方案调整公示稿—效果图对比

连城广大福商务酒店

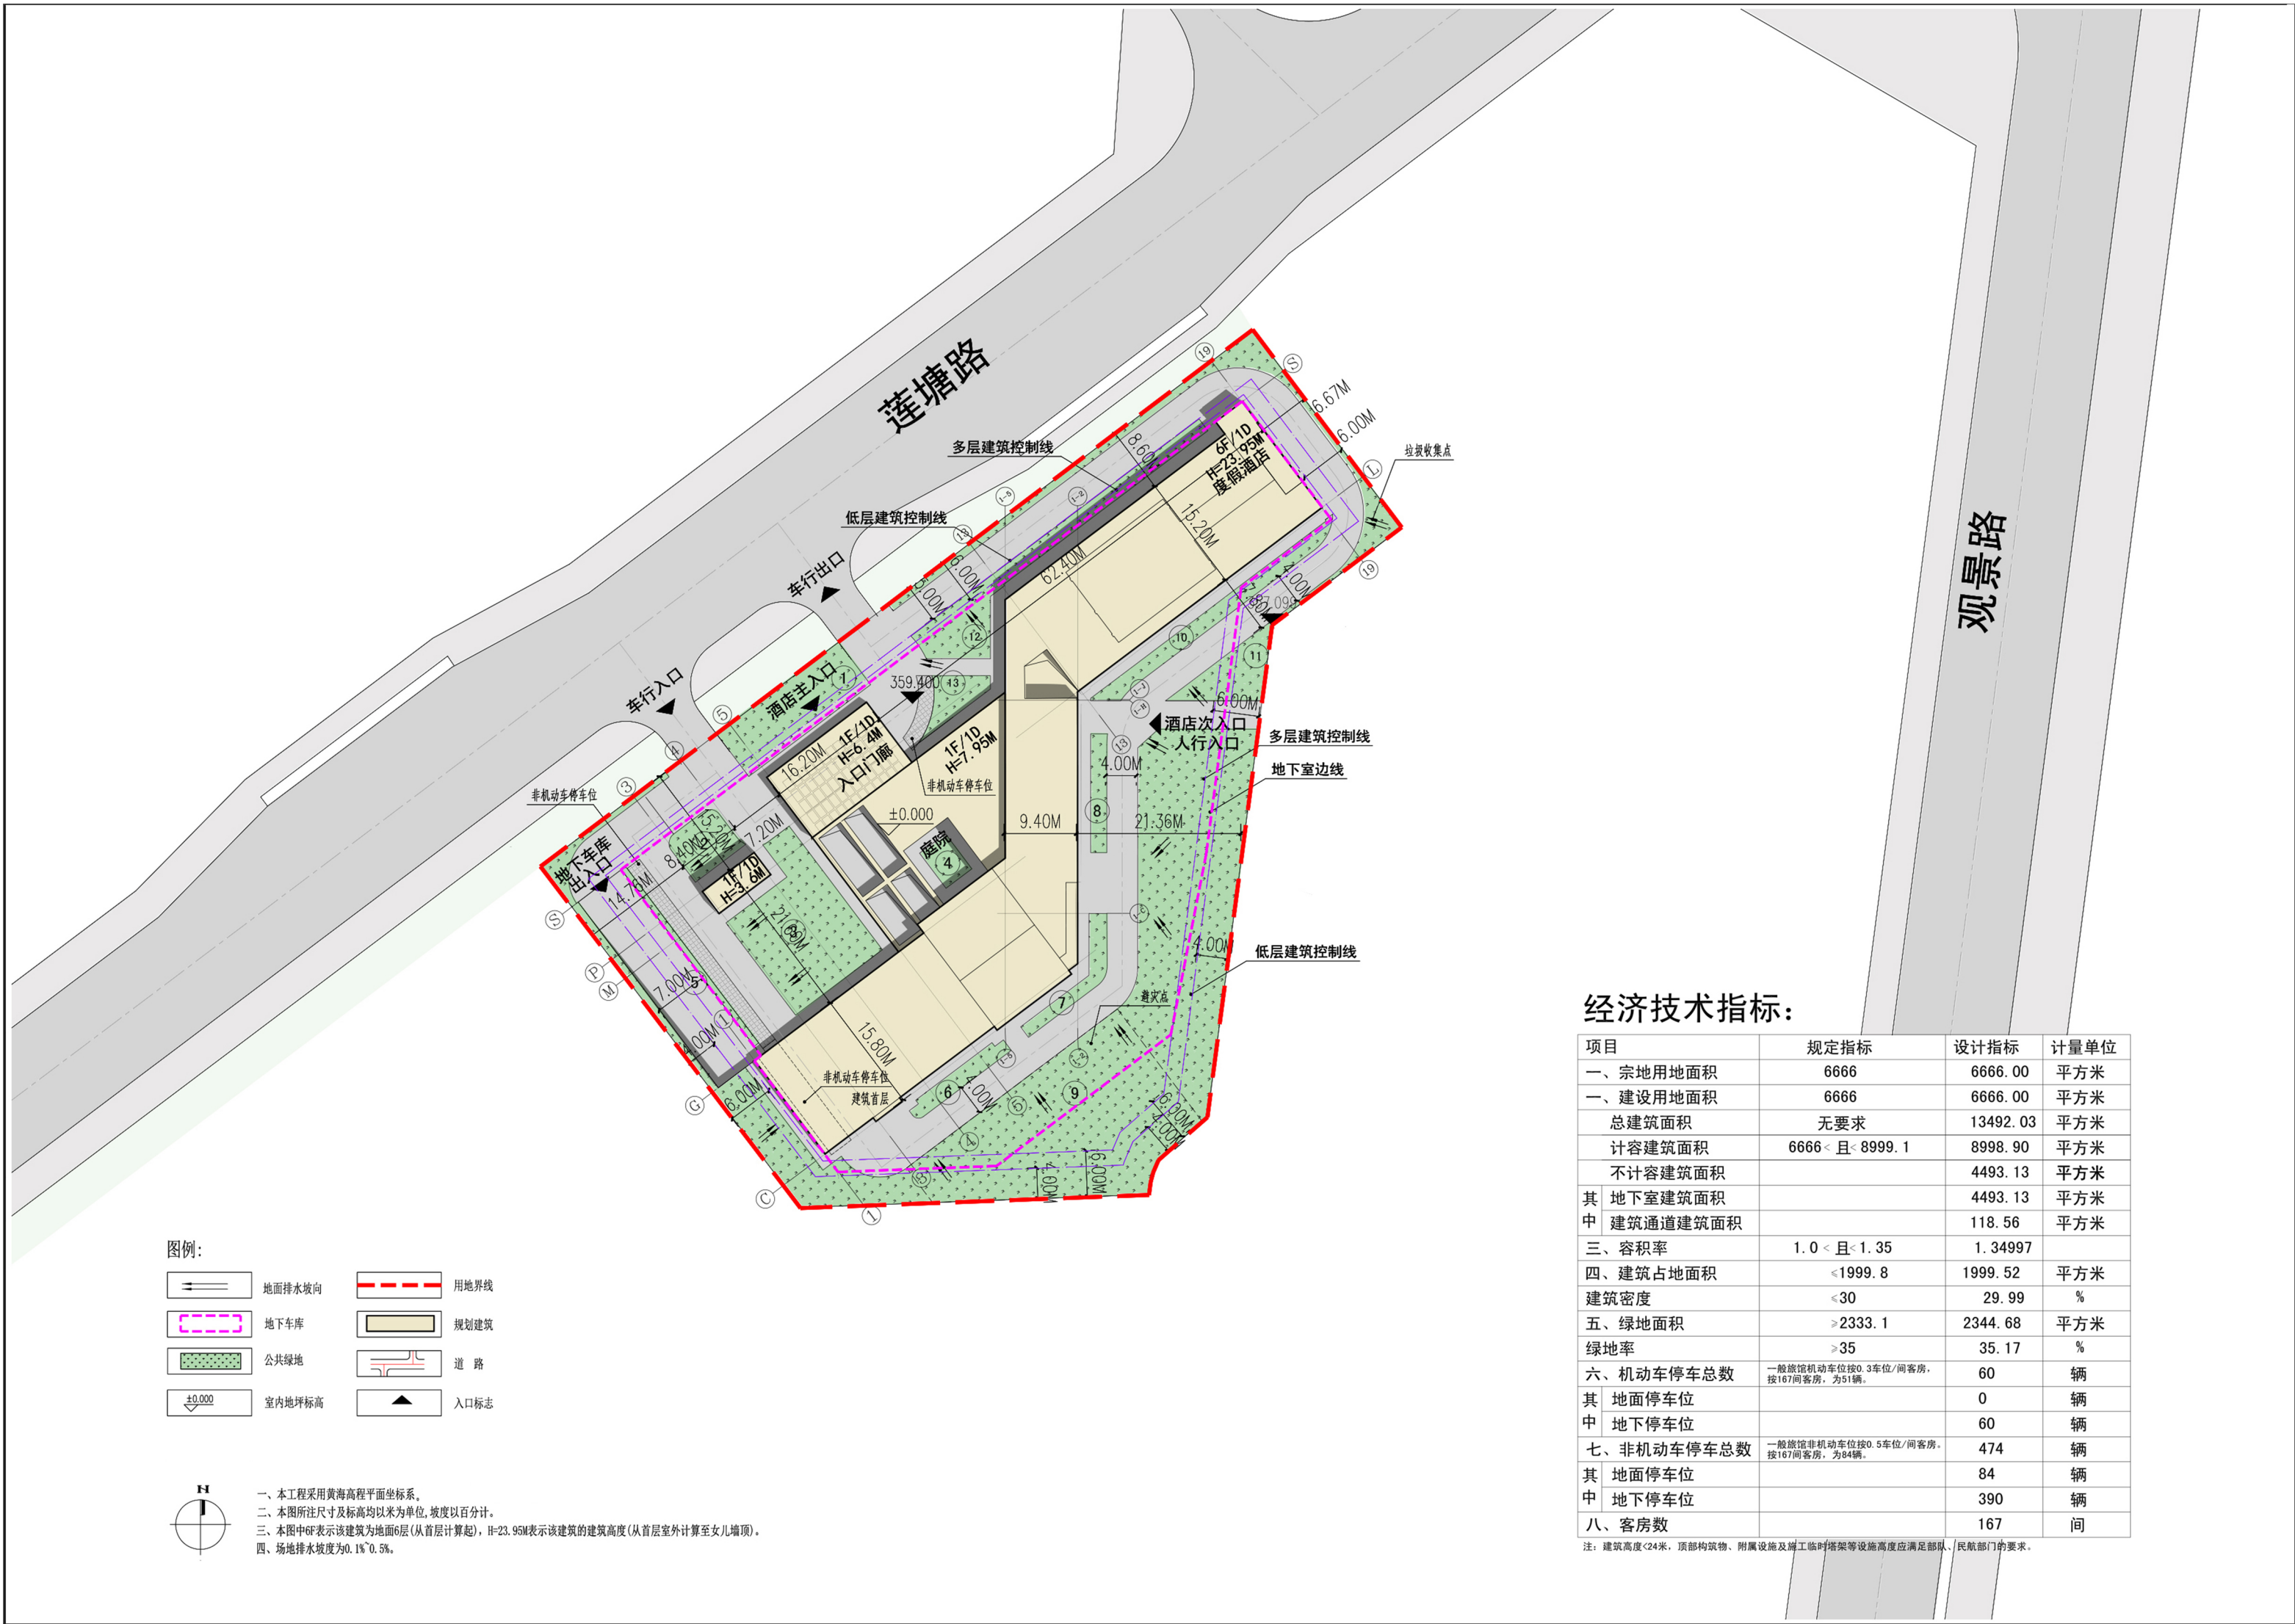
- 调整说明：
- 1.入口竖向造型顶部装饰线条宽度调整，比原方案缩小。
 - 2.入口雨棚及下方造型调整。
 - 3.调整酒店外立面酒店的标识名称。

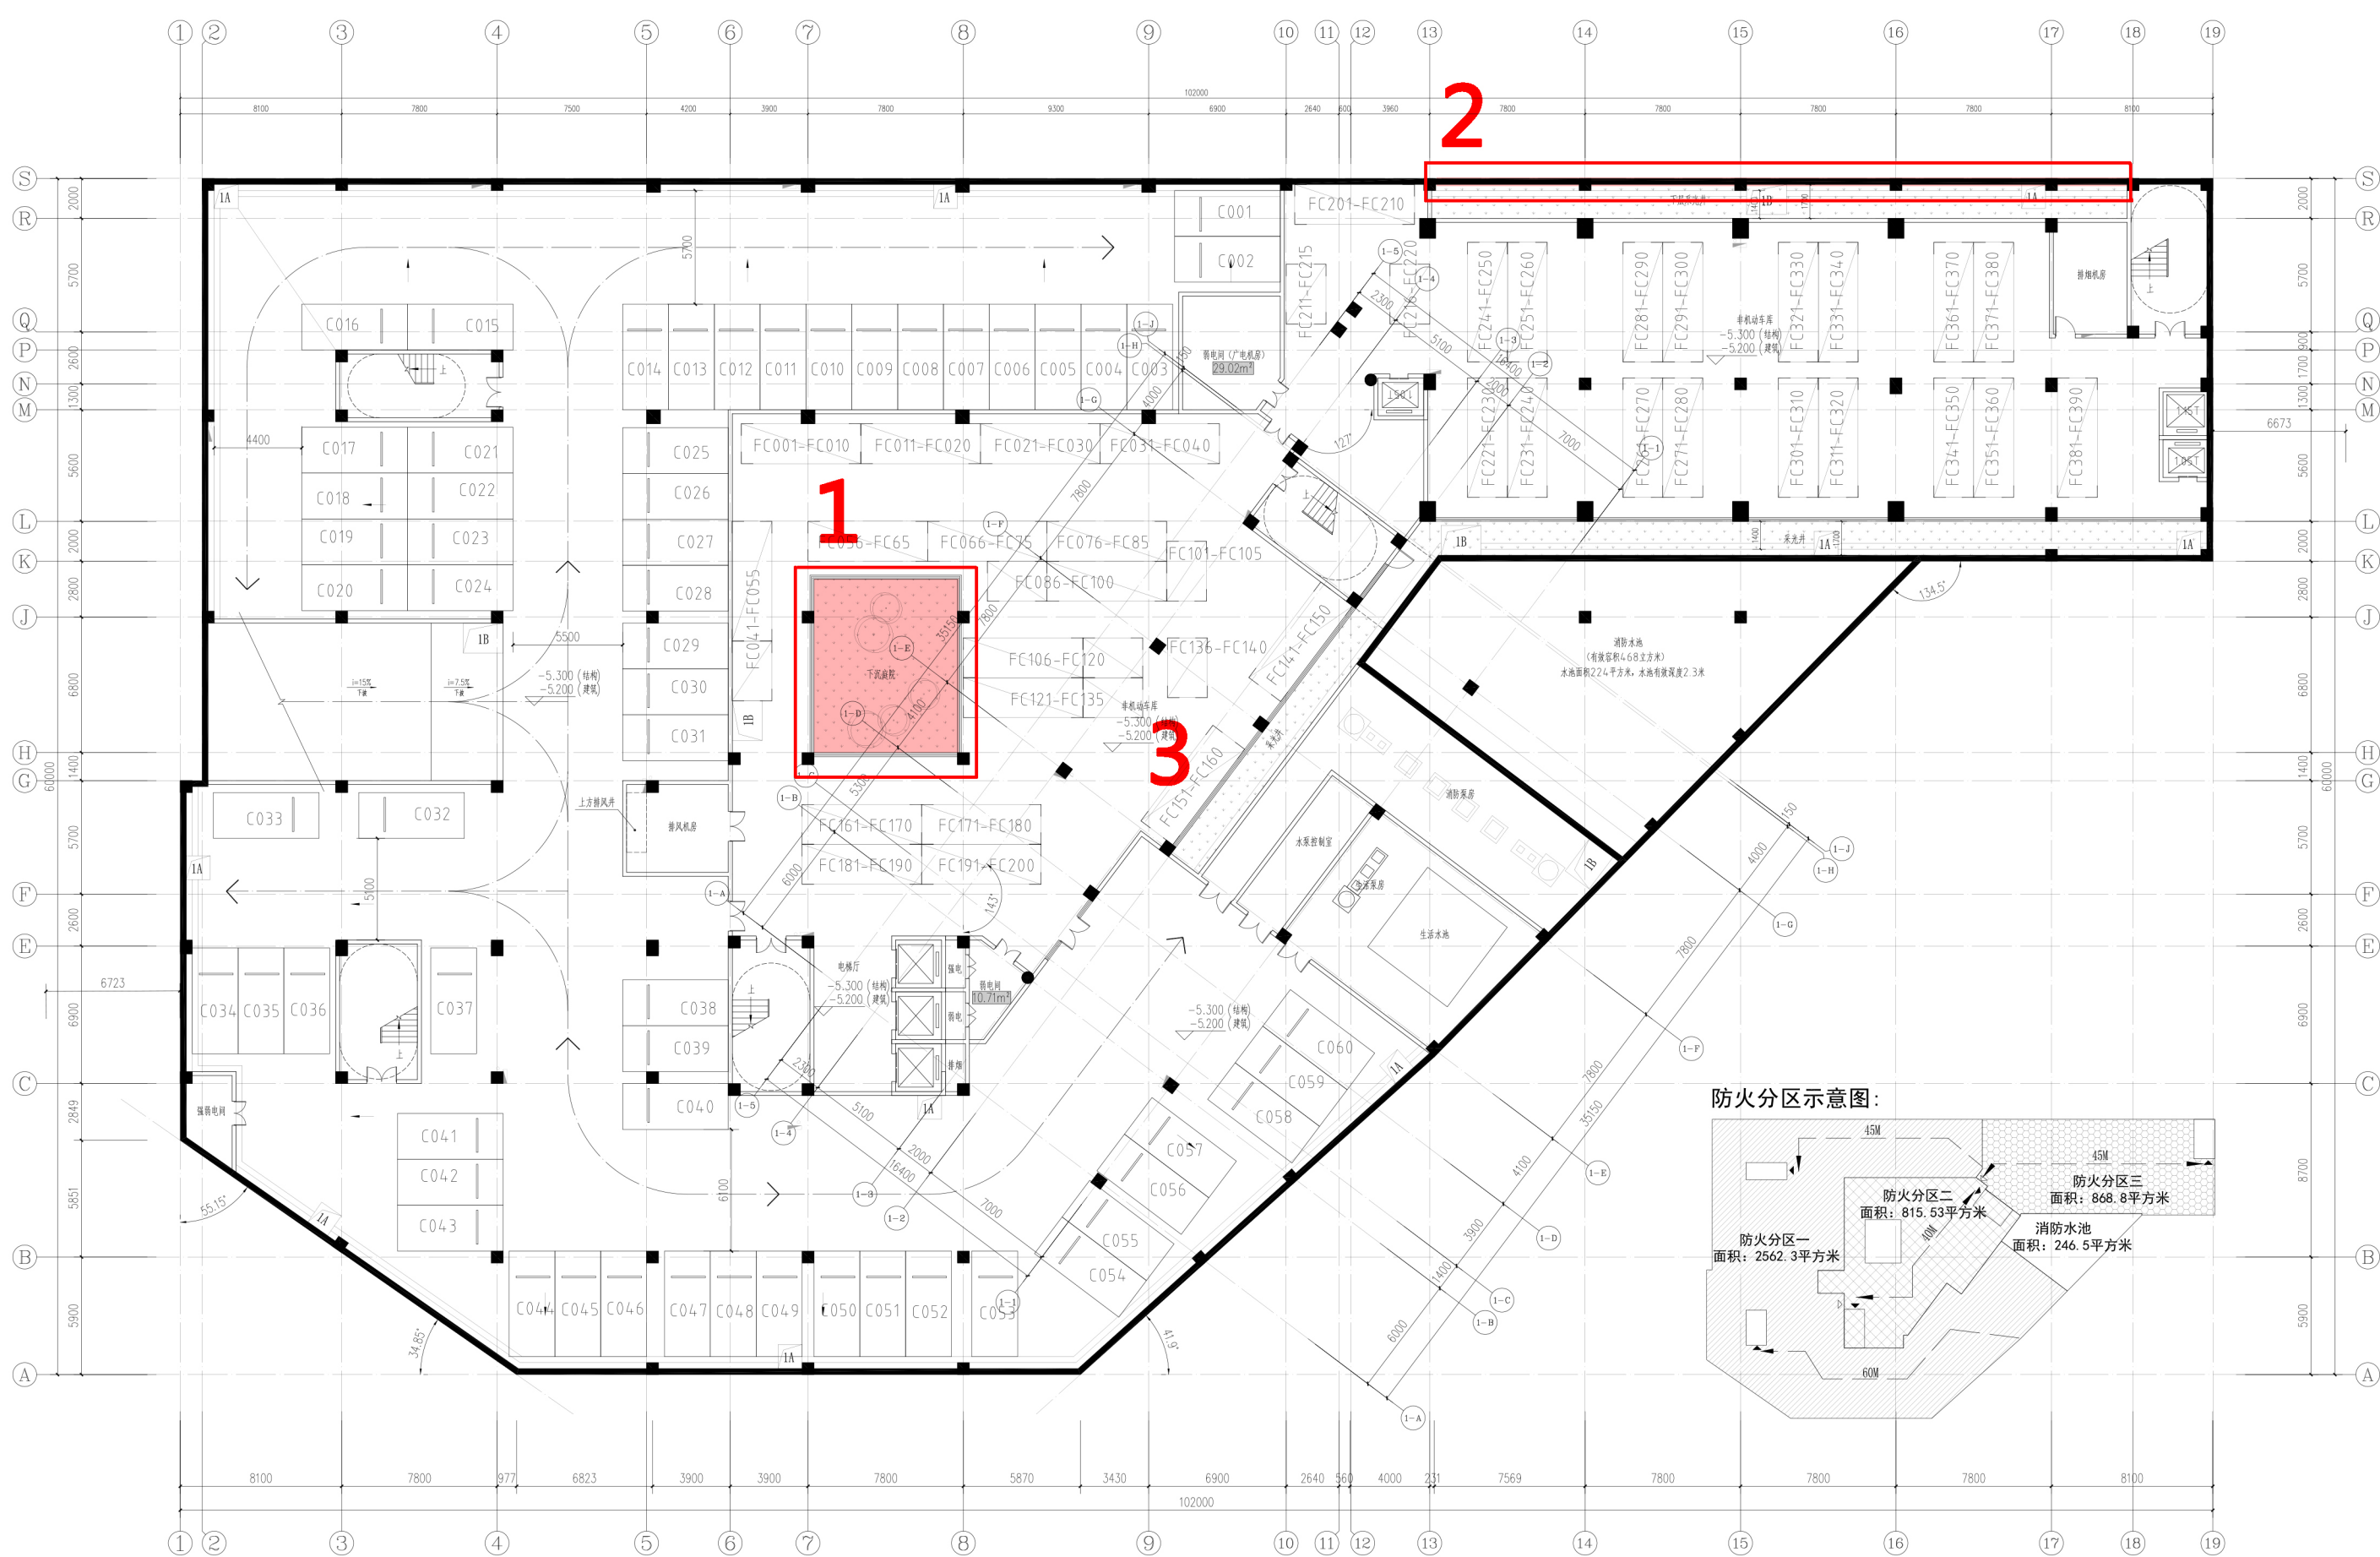
- 1.调整绿地范围，方案满足规划要求。
- 2.调整酒店次入口区域道路范围，新增消防车回车场。
- 3.调整经济技术指标表，涉及总建筑面积、计容面积、不计容面积、地下室建筑面积、容积率、建筑占地面积、绿地面积、机动车停车数、地下室停车位、非机动车停车数量、酒店客房数。

地下室平面图 1:150
本层面积：4541.83㎡，其中不计容面积4541.83㎡
本层机动车停车位：77个，非机动车停车位：100个

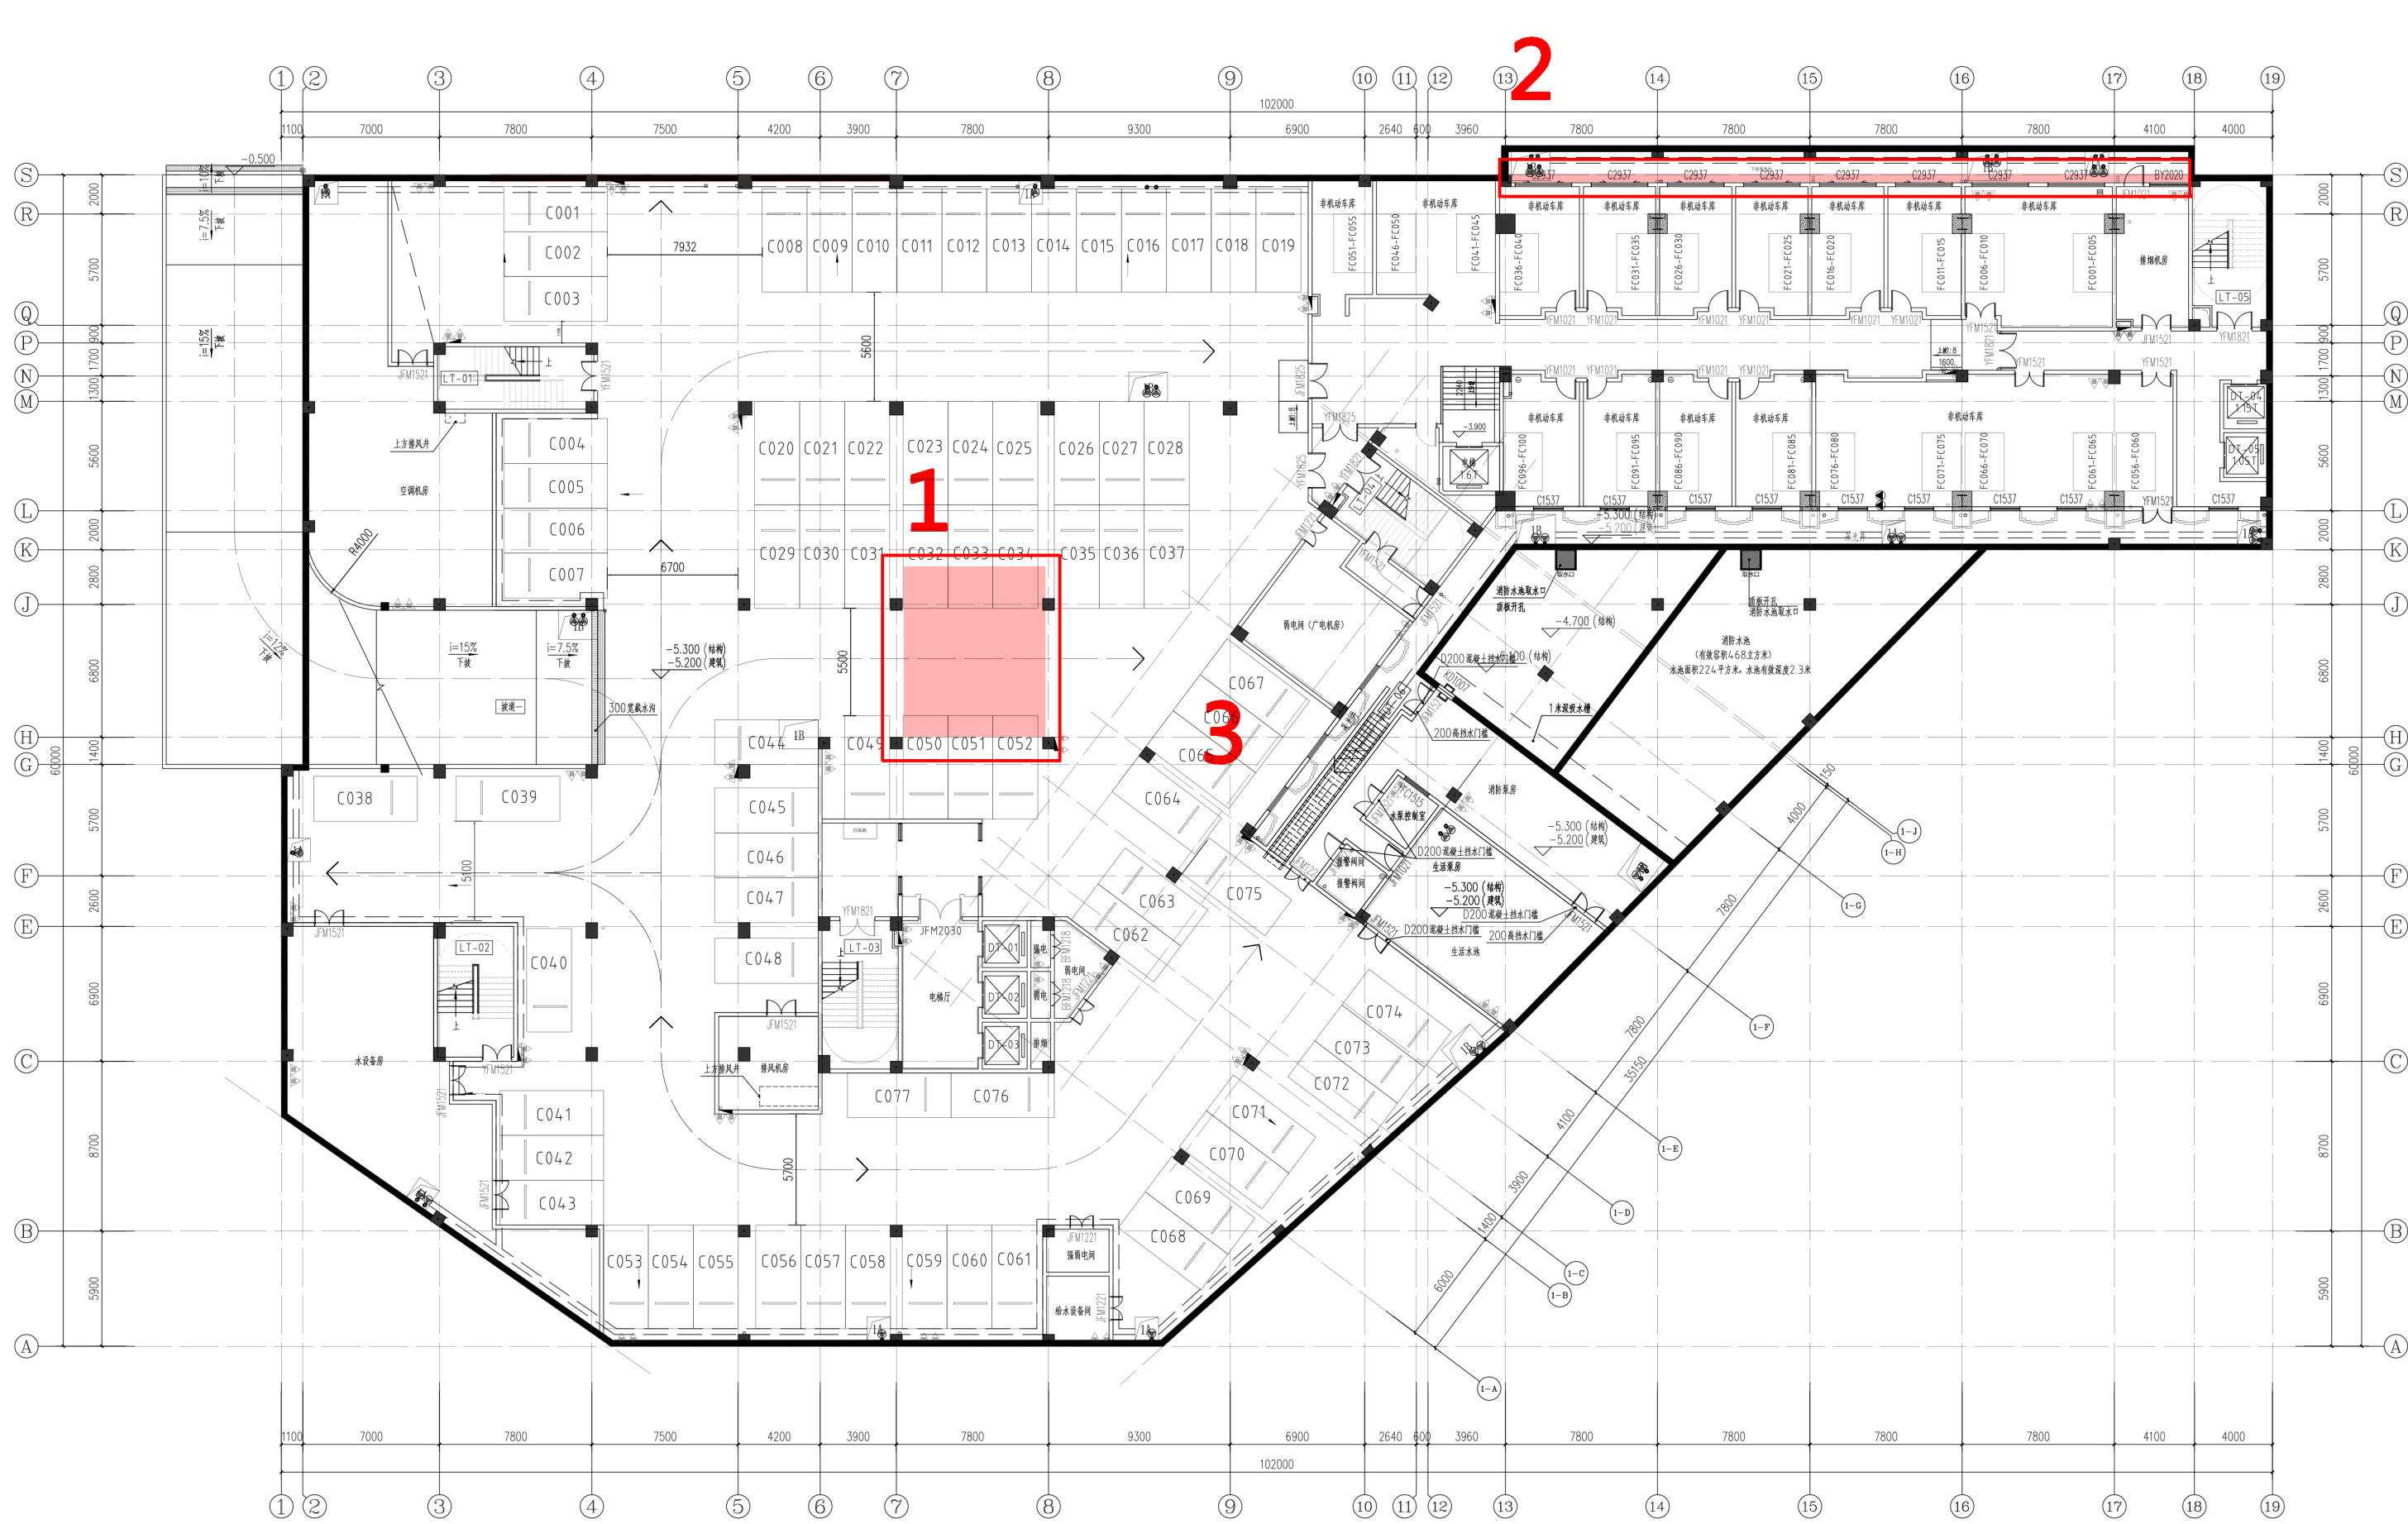
- 负一层前后调整对比：
- 1.取消原有地下室下层庭院，减少面积62.64平方米；
 - 2.局部地下室边界内凹0.4米，减少面积13.94平方米；
 - 3.重新调整机动车和非机动车位置分布，数量相应变化。
